PROJET EOLIEN LEVROUX - SAINT PIERRE DE LAMPS

**Réponse à l'avis de la Mission Régionale
d'Autorité Environnementale**

Pétitionnaire : SAS Ferme éolienne de Levroux – 770 rue Alfred Nobel 34000

Novembre 2023

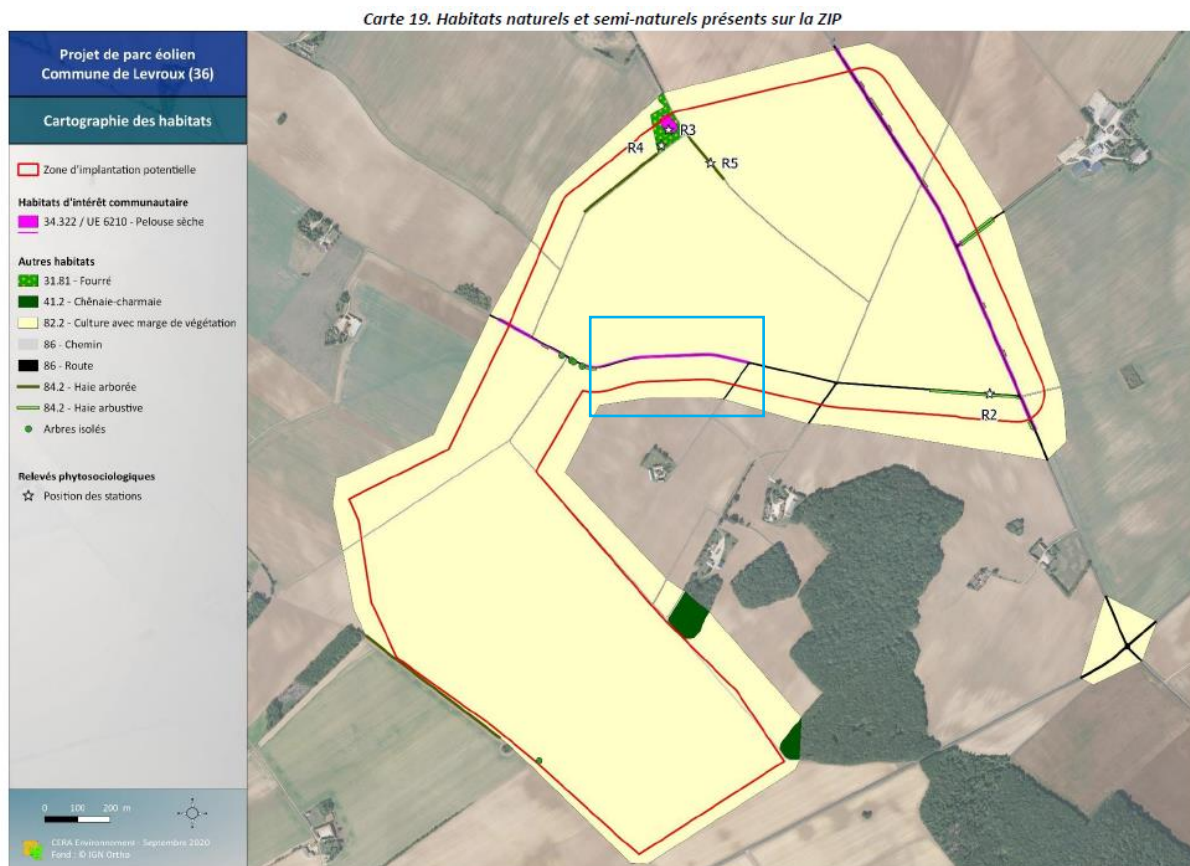
« L'autorité environnementale recommande de compléter l'étude d'impact par une évaluation des incidences des modalités, de raccordement du projet au réseau, susceptibles d'être mises en œuvre. »

Il est à noter que le pétitionnaire a produit une analyse destinée à définir les hypothèses les plus crédibles de raccordement du projet ainsi que leurs impacts probables. Ces éléments sont présentés en pages 244 et pages 271 de l'étude d'impact (pièce n°5). Trois tracés pour trois postes sources ont été étudiés. Les résultats de cette pré-étude sont repris dans le tableau de synthèse ci-après (également disponible en page 274, de l'étude d'impact) et détaillés avec les mesures associées dans les pages suivantes.

Le pétitionnaire s'engage à communiquer à l'administration le tracé de raccordement électrique une fois celui-ci connu et définitivement fixé par le gestionnaire de réseau. L'analyse fine des incidences ainsi que le détail des mesures d'évitement, de réduction et de compensation mises en œuvre par le gestionnaire de réseau pourront également être mis à disposition de l'administration.

Illustration 2 : extrait de la simulation n°30 depuis la D926 à l'est de Levroux - panorama à 40°

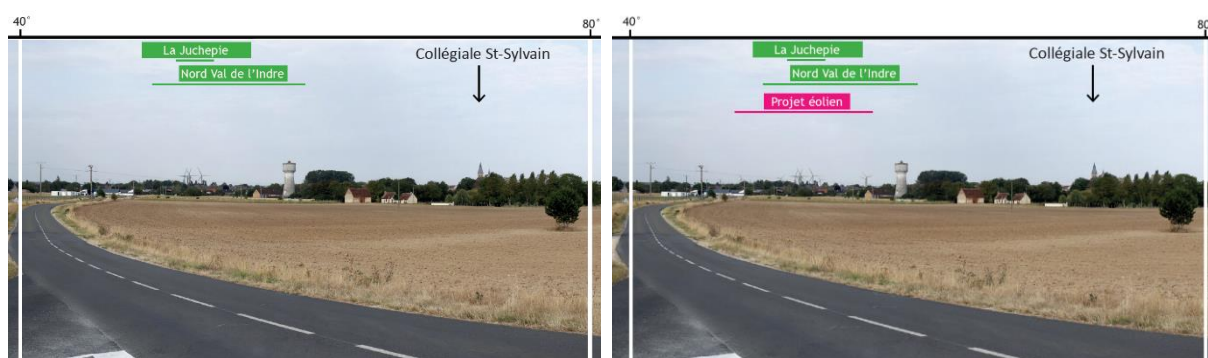
Le pétitionnaire semble minorer les incidences de son projet sur la commune de Levroux et la gare d'Argy en indiquant qu'il vient densifier un motif éolien déjà présent avec deux autres parcs éoliens : Nord Val de l'Indre et de la Juhepie. »

A noter, que le projet s'inscrit bien dans un contexte où la collégiale Saint Sylvain est cachée par des arbres sur presque l'ensemble de sa hauteur excepté son clocher. A noter également la covisibilité déjà présente avec un objet du monde moderne, puisque le château d'eau en premier plan, prend un axe vertical plus grand que celui de la cathédrale sur ce point de vue. Le projet éolien de Levroux ne viendra en outre que densifier un contexte paysager déjà marqué par les deux projets éoliens autorisés. **Notons bien le fait que malgré l'ensemble de ces éléments, les effets visuels sont évalués de modérés à forts. Ils sont donc loin d'être minorés.**

« Depuis la D926, 3 km à l'est de Levroux, le projet éolien apparaît juste dans l'axe de la route, au-delà de la vallée du Céphons qui accueille le bourg de Levroux. Il se découvre ainsi en covisibilité directe avec la silhouette bâtie de la ville et avec la collégiale St-Sylvain (monument historique classé). Par leurs hauteurs apparentes, les éoliennes E1 et E2 créent également un effet de surplomb de la vallée du Céphons et du bourg. Elles concurrencent visuellement la collégiale qui perd son rôle de monument repère. L'ensemble du projet renforce ici la présence de l'élément éolien du fond de

Illustration 34 : Vues à 120° de l'état actuel et de l'état projeté depuis le quai de la gare d'Argy (source : photomontage n°33)

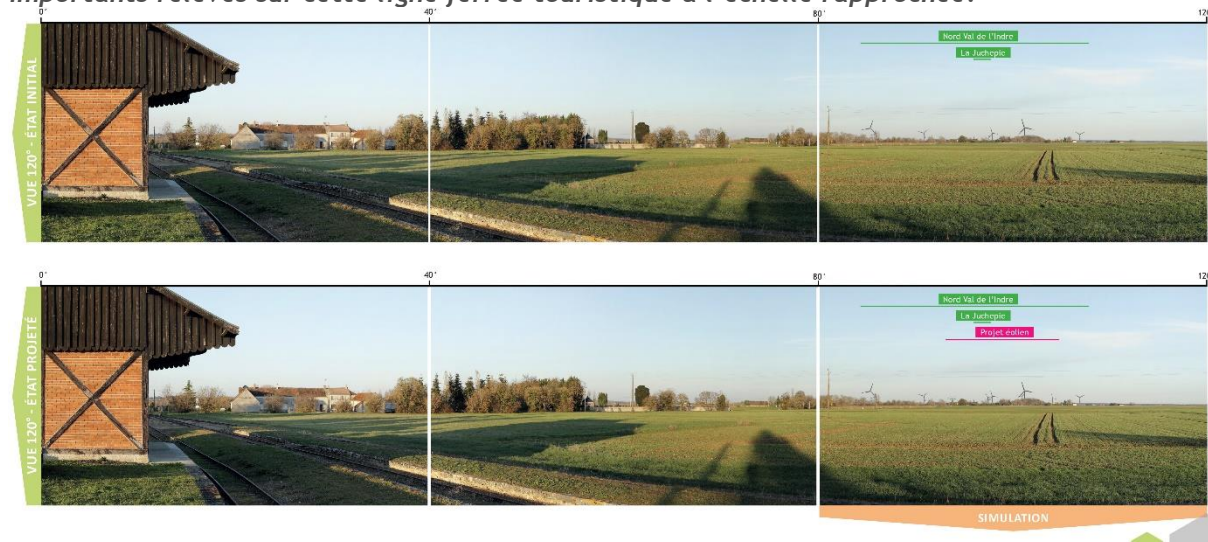
- la gare d'Argy, monument historique inscrit situé à 6 km de la ZIP, assurant la liaison touristique ferroviaire du train du Bas Berry, depuis laquelle les vues sont dégagées vers la ZIP.

« Depuis la gare d'Argy, les vues s'étendent vers l'est et le plateau agricole en direction des projets éoliens du Nord Val de l'Indre, de Levroux et de la Juchepie. Les six éoliennes du Nord Val de l'Indre apparaissent les plus proches à 2,6 km et occupent un angle horizontal de 25° environ. Les éoliennes de la Juchepie sont les plus éloignées et les plus discrètes à l'arrière-plan. Seules deux d'entre elles sont vues pratiquement l'une derrière l'autre et occupent un angle horizontal très faible inférieur à 1°. Le projet éolien de Levroux s'intercale entre ces deux projets autorisés, sur un angle horizontal d'environ 10° sans contraste d'échelle. Il vient ainsi densifier, sur une emprise horizontale relativement réduite, les deux parcs éoliens en présence.

Suivant les situations, le contexte éolien construit et autorisé autour d'un projet peut modifier positivement ou négativement l'évaluation des effets visuels de ce projet pris isolément. Dans le cas de la gare d'Argy, la présence des éoliennes du projet du Nord Val de l'Indre en premier plan « éolien » (soit à 2,5 km de distance) réduit effectivement les effets visuels du projet de Levroux situé derrière à 6,37 km en second plan (donc avec une prégnance visuelle moins forte et sans augmenter la part d'horizon occupée par les projets du Nord Val de l'Indre et de la Juchépie).

N° 5 - Depuis Depuis les hauteurs de Palluau-sur-Indre derrière l'église St-Sulpice

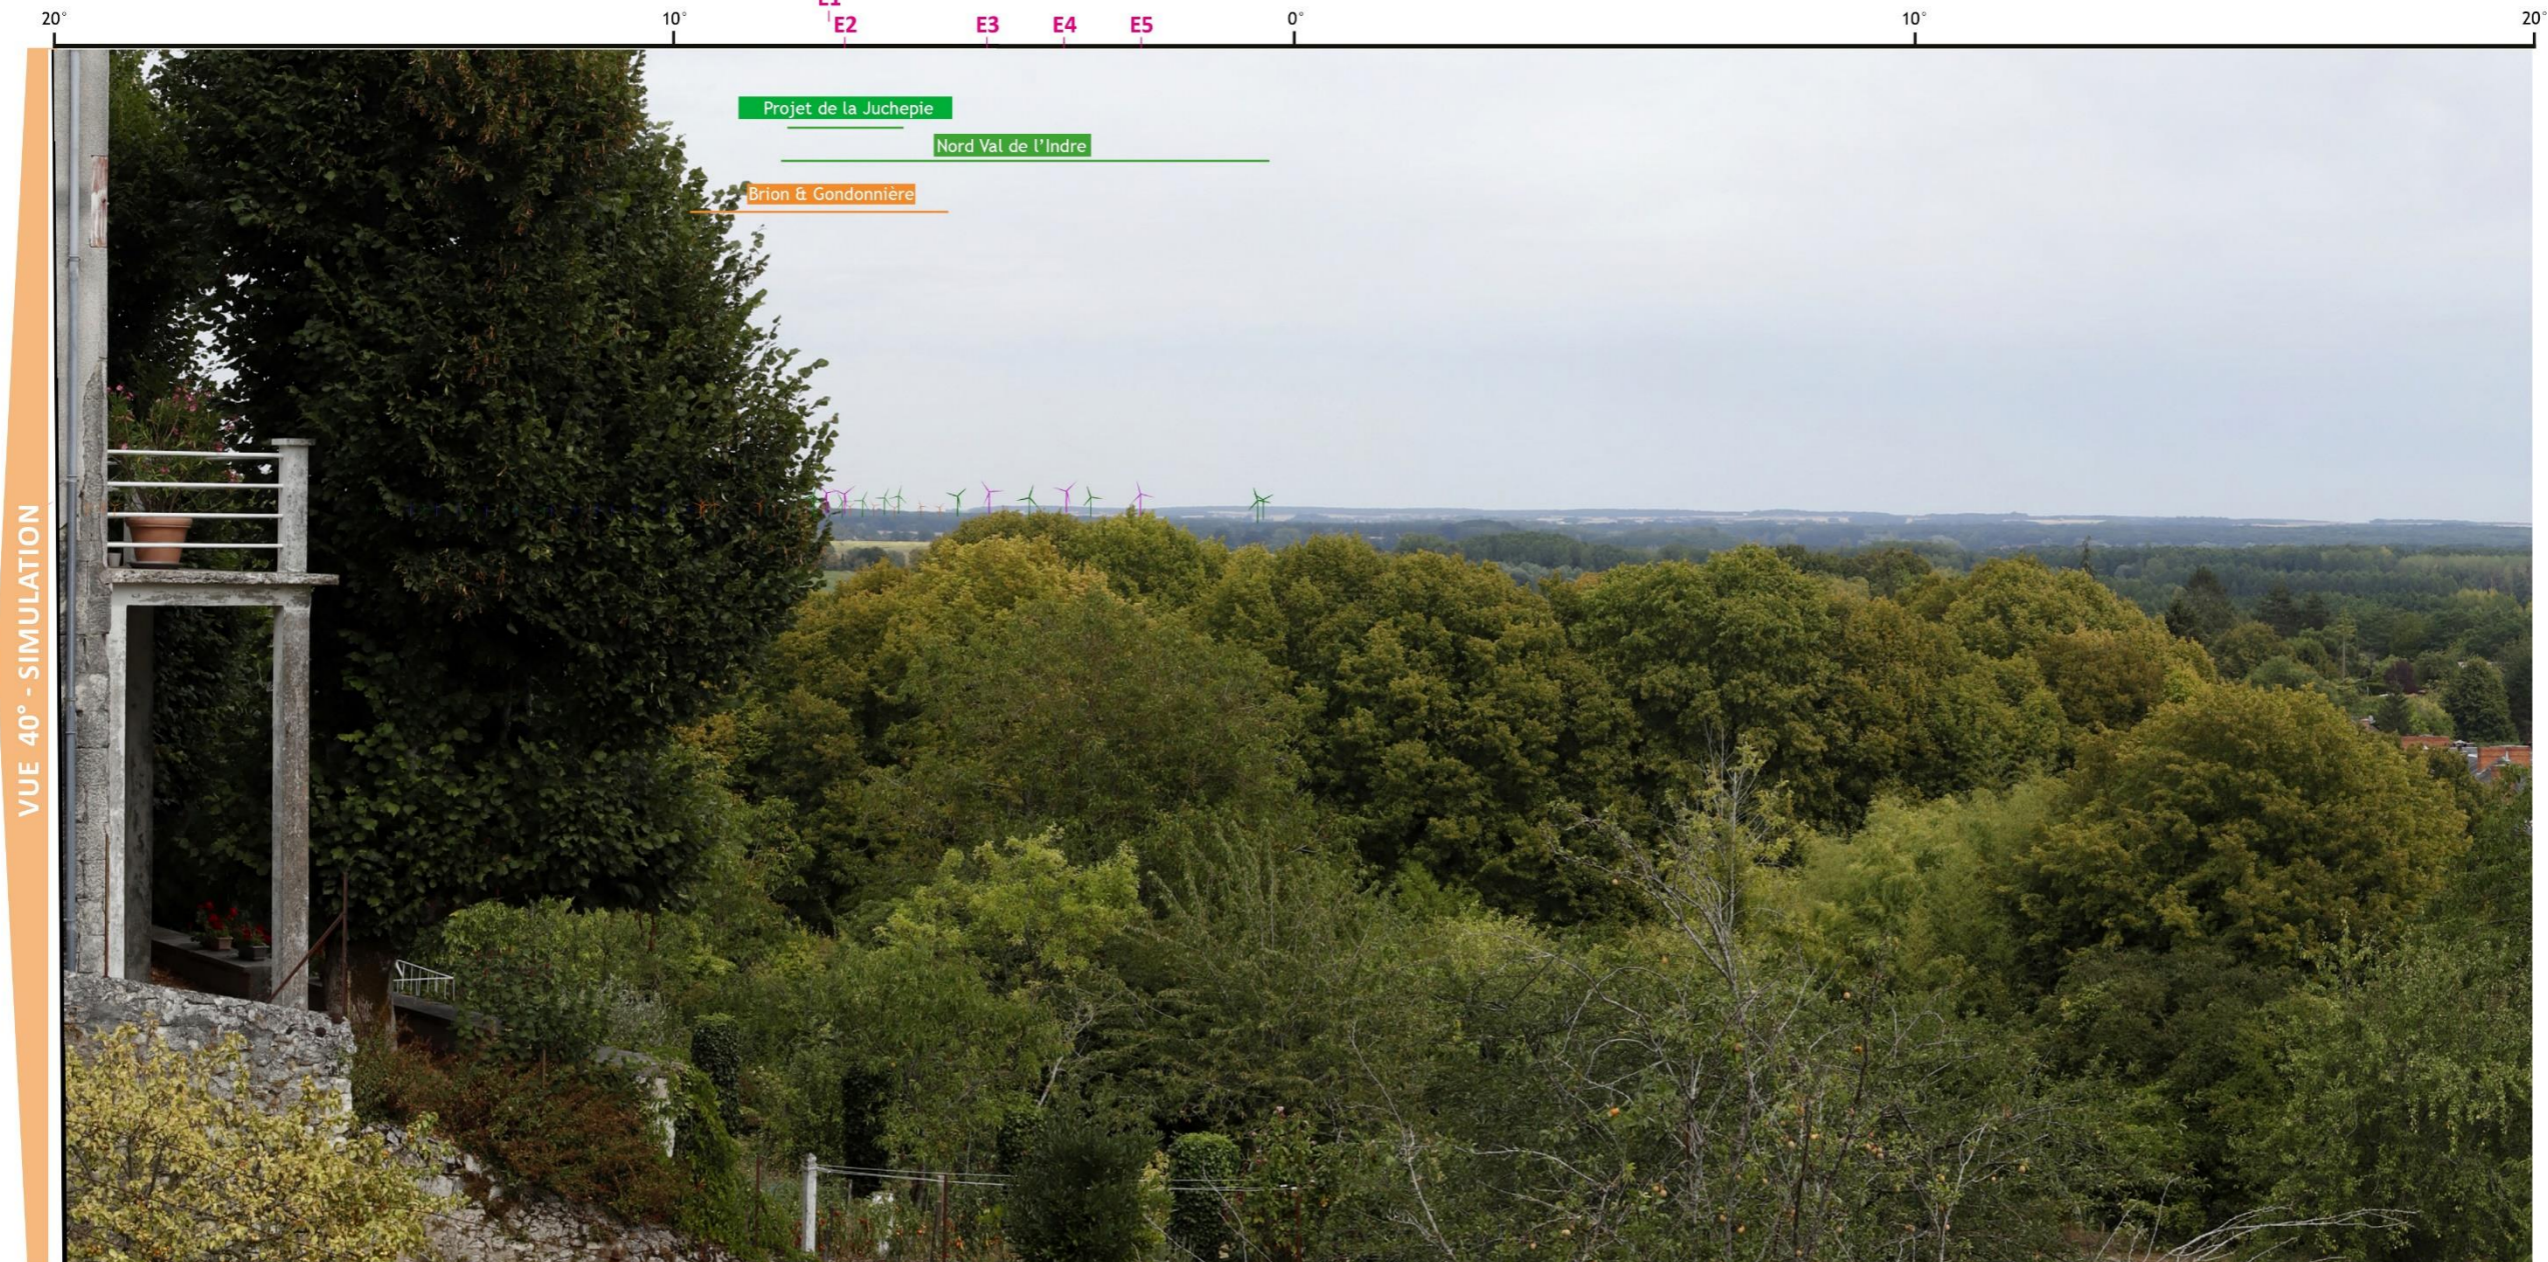
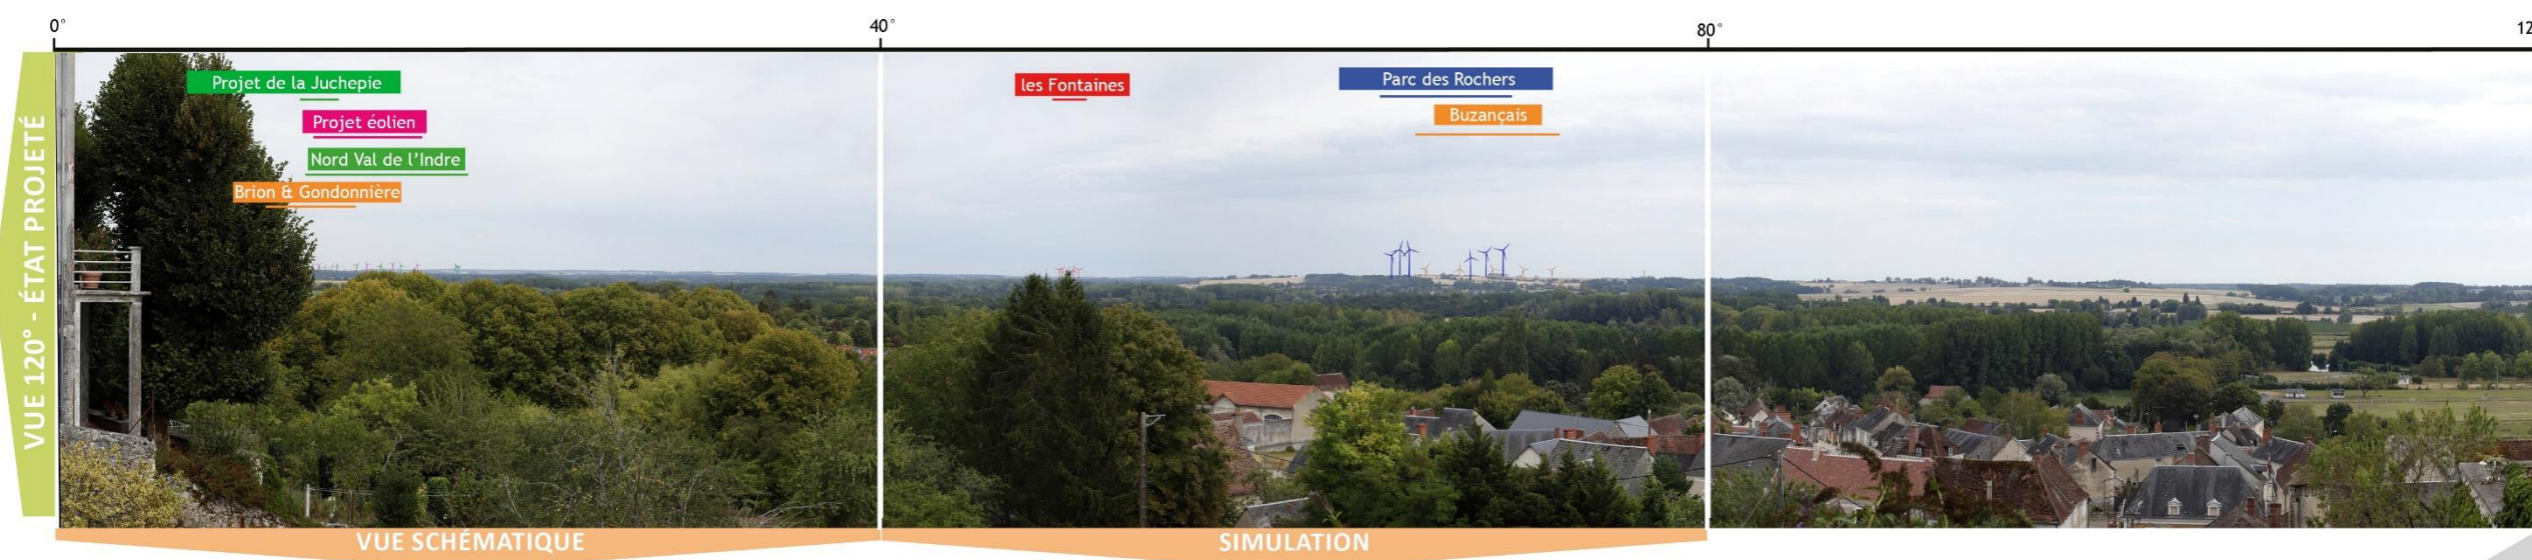
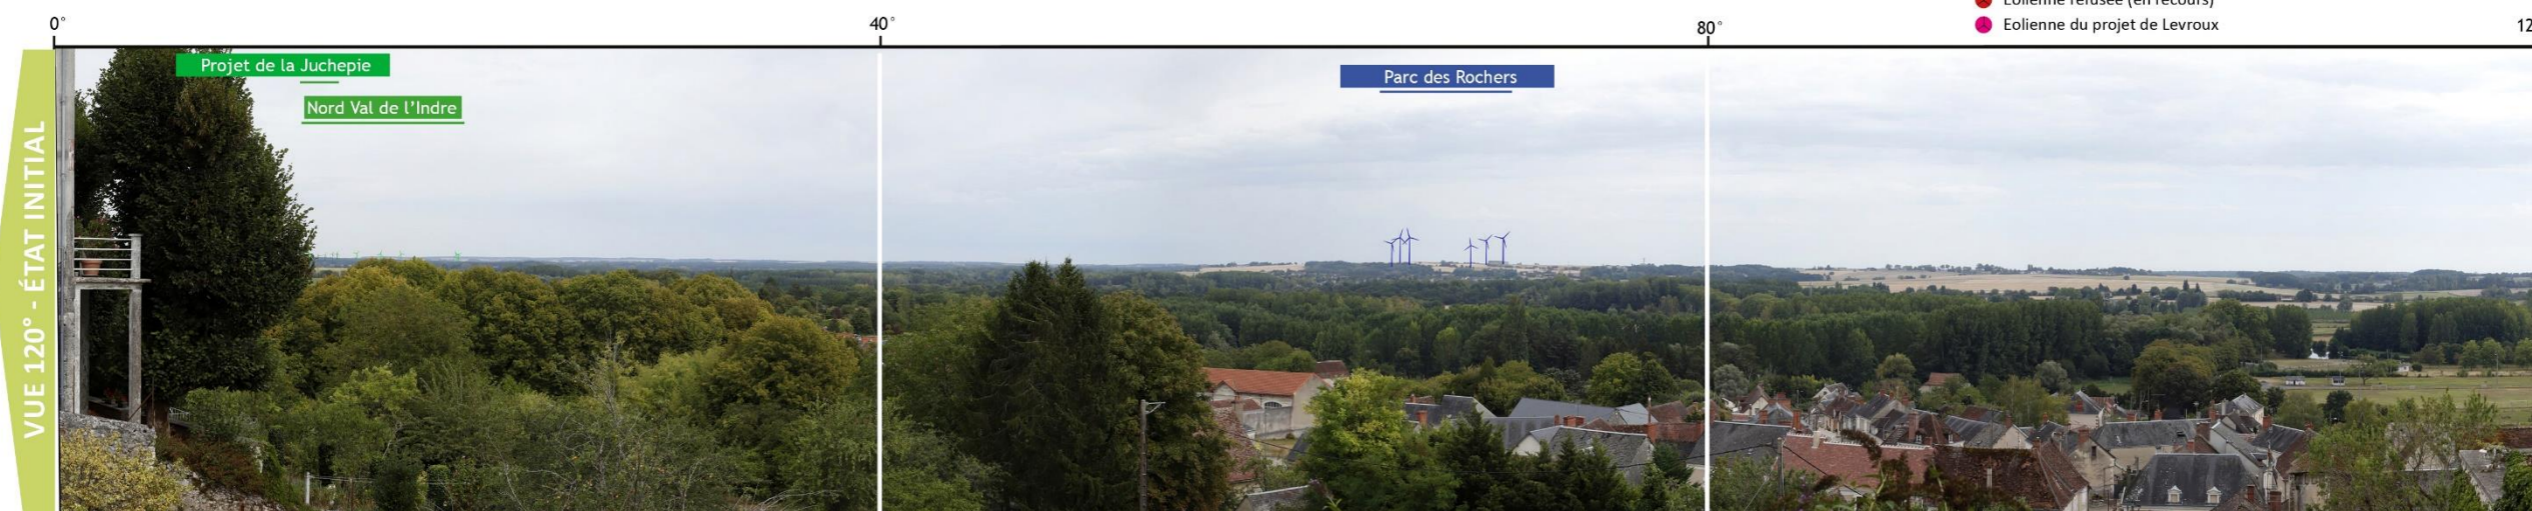
« Contrairement à ce qu'indique le document du porteur de projet, l'impact cumulé depuis le site inscrit offrant une vue panoramique est fort.

Les incidences cumulées depuis le site inscrit de Palluau-sur-Indre n'ont pas fait l'objet de photomontage. Elles n'ont pas été évaluées précisément dans le document du porteur de projet du fait des très faibles effets visuels du projet de Levroux depuis Palluau-sur-Indre. »

Un nouveau photomontage a été produit pour répondre à cette demande de l'Autorité environnementale depuis Palluau-sur-Indre. Il est présenté ci-après avec le contexte éolien des incidences cumulées soit avec, en plus du parc construit des Rochers et des projets autorisés du Nord Val de l'Indre et de la Juchépie, le projet éolien en instruction de Buzançais, les projets en instruction de Brion et de la Gondonnerie et le projet refusé des Fontaines à St-Lactencin et Villedieu-sur-Indre.

Le projet éolien de Levroux s'aperçoit en fond de plan, à l'extrémité gauche de la vue à 120°, entre les six éoliennes du Nord Val de l'Indre et les aérogénérateurs de la Juchepie. Derrière ces trois projets éoliens groupés, distants de 12,2 km pour le premier à 18 km pour le dernier, cinq éoliennes des projets en instruction de Brion et de la Gondonnrière, situés à plus de 32 km se distinguent à peine au-dessus de l'horizon lointain.

La vue à 120° de l'état projeté montre, en revanche, une densification éolienne plus marquée autour du parc des Rochers. Derrière ce dernier, à 11,2 km, les cinq éoliennes en instruction du projet de Buzançais sont visibles par leurs rotors en augmentant un peu l'emprise d'horizon occupée. Le projet refusé des Fontaines, distant de 14,4 km, apparaît aussi de façon plus isolée et ponctuelle, en covisibilité indirecte avec ces deux derniers parcs. Depuis Palluau-sur-Indre, les effets cumulés sont liés essentiellement aux projets de Buzançais et des Fontaines qui renforcent la présence du parc des Rochers.

Illustration 12 : simulation n°3 depuis la terrasse basse du château de Valençay – panorama complet à 120°

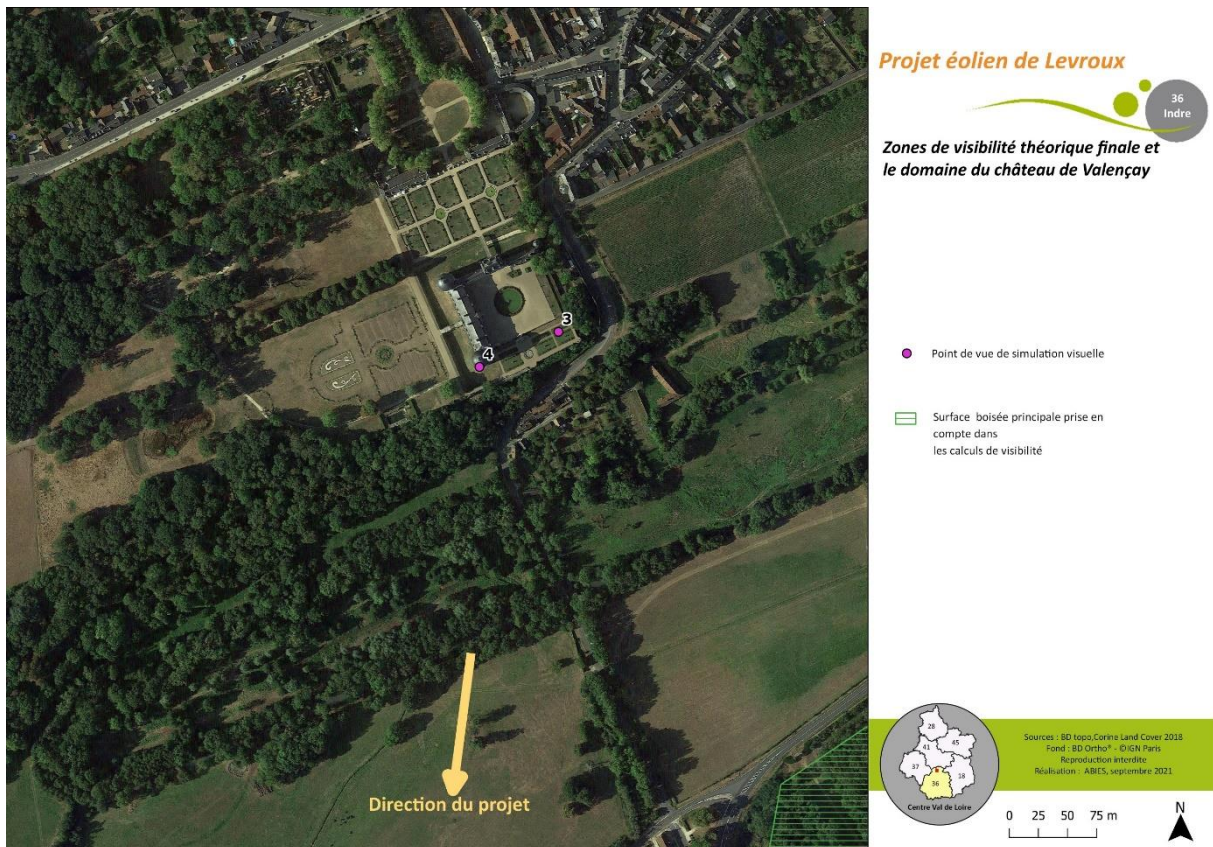
- le château de Valençay est distant de 21,8 km de l'éolienne la plus proche du projet de Levroux (ce qui est un peu plus précis que situé à 20 km de la ZIP Zone d'Implantation Potentielle qui n'est plus un élément de référence dans l'analyse des incidences) ;
- les effets visuels du projet de Levroux sont nuls à négligeables, de façon certaine (voir carte de visibilité théorique détaillée, photographie aérienne illustrant le cadre boisé du château non pris en compte comme écran visuel dans les calculs théoriques, le photomontage n°3...) depuis les extérieurs du château, les rez-de-chaussée du monument comme depuis l'ensemble des cours, jardins et parcs du domaine du château de Valençay et non uniquement depuis la terrasse basse du château.

Le photomontage n°3, rappelé ci-dessous, a été réalisé depuis la terrasse basse du château, orientée vers le sud, et offrant de vastes et profonds panoramas sur les paysages environnants en direction du projet éolien. Il confirme l'absence de visibilité possible sur les éoliennes du projet depuis les abords et le rez-de-chaussée du château.
